Pilny komunikat dotyczący bezpieczeństwa stosowania produktu

Cewnik wprowadzający EnVeo™ R i EnVeo™ PRO Wyprodukowany przed 11-LIP-2020 lub w partii 10281657 Wycofanie

Nr referencyjny Medtronic: FA977

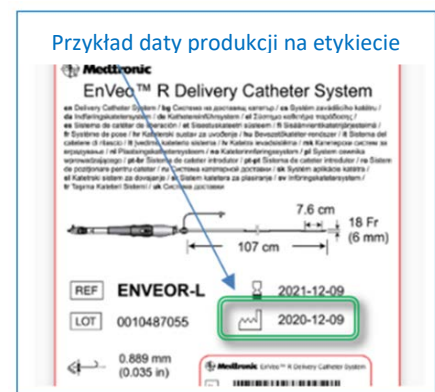
Celem niniejszego listu jest poinformowanie Państwa, że Medtronic dobrowolnie wycofuje cewniki wprowadzające EnVeo™ R i EnVeo™ PRO z wyprodukowanej partii 10281657 lub wyprodukowane przed 11 lipca 2020 r. Firma Medtronic podejmuje to działanie, aby ograniczyć możliwość rozdzielenia rączki obrotowej systemu. Oddzielenie połówek rączki obrotowej może nastąpić podczas ładowania zastawki do systemu dostarczania, uwalniania zastawki, lub składania zastawki podczas jej repozycji. Do marca 2021 r. zgłoszony wskaźnik oddzielenia rączki obrotowej w oryginalnej wersji konstrukcyjnej wyniósł 0,18% z 270 071 sprzedanych na całym świecie. Jeśli oddzielenie połówek rączki nastąpi podczas zabiegu, może to doprowadzić do opóźnienia zabiegu, niedomykalności aortalnej, powtórznego zabiegu lub uszkodzenia tkanek.

Połówki rączki obrotowej są zewnętrznym elementem uchwytu cewników wprowadzających EnVeo™ R i EnVeo™ PRO.

Firma Medtronic wdrożyła unowocześnioną konstrukcję komponentu uruchamiającego, która wykazała poprawę wydajności. Firma Medtronic proaktywnie wymienia pozostałe produkty wyprodukowane przed 11 lipca 2020 r. na produkty wykorzystujące zaktualizowany projekt. Aktualizacja nie ma wpływu na samą zastawkę i jej działanie.
